Tárgy: Etele úti kerékpársávok, kerékpárutak - hibák

A Magyar Kerékpárosklub Dél-budai területi szervezete az újonnan elkészült Etele úti kerékpársávokkal és kerékpárúttal kapcsolatban az alábbi hibákat észlelte:

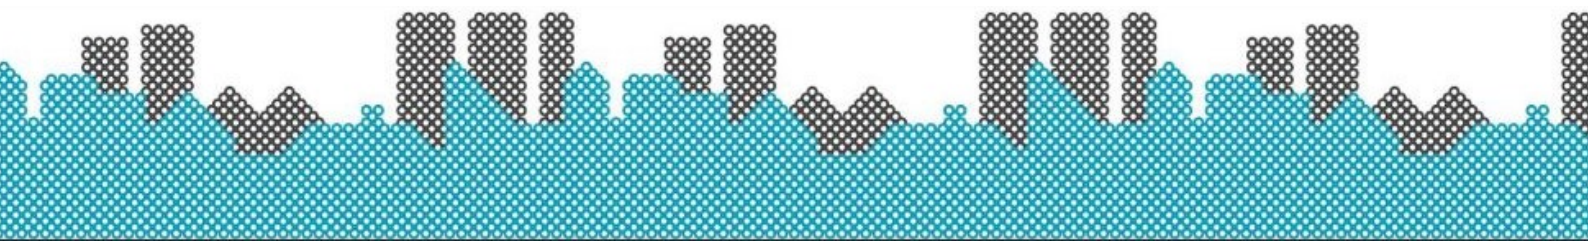
Pár méterrel távolabb a gyalogátkelőhelynél hasonló probléma:
